Изменение № 1 ГОСТ 23083—78 Кокс каменноугольный, пековый и термоантрацит. Методы отбора и подготовки проб для испытаний

Постановлением Государственного комитета СССР по стандартам от 81 10 22 № 4651 срок введения установлен

с 82 07 01

Черт. 2

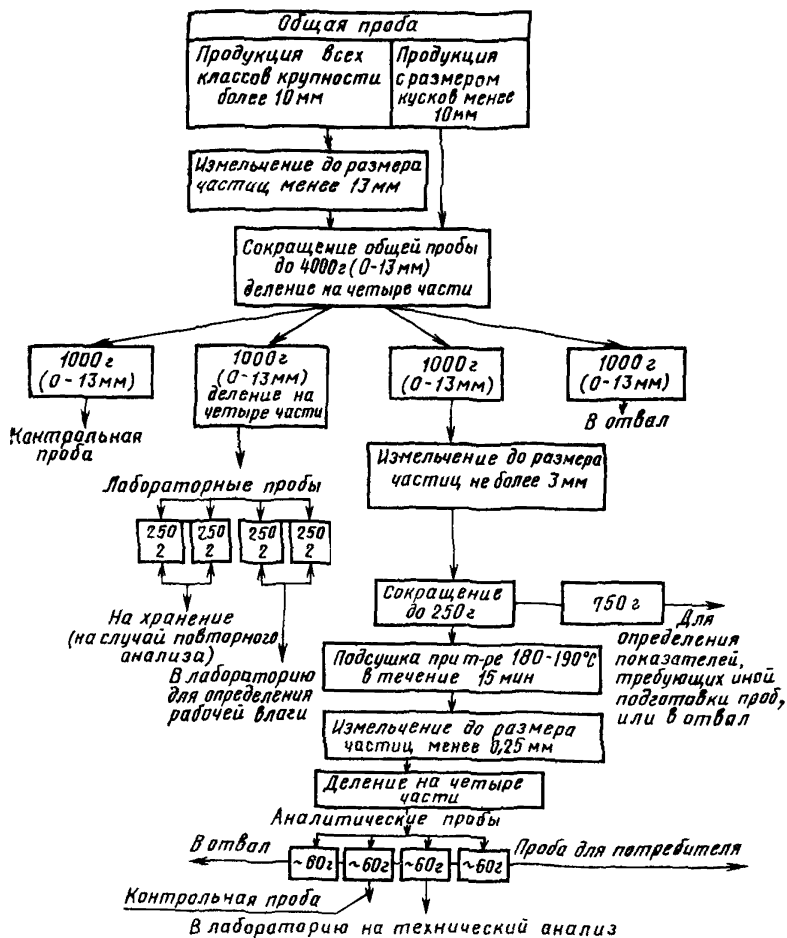
чертеж 2 заменить новым:
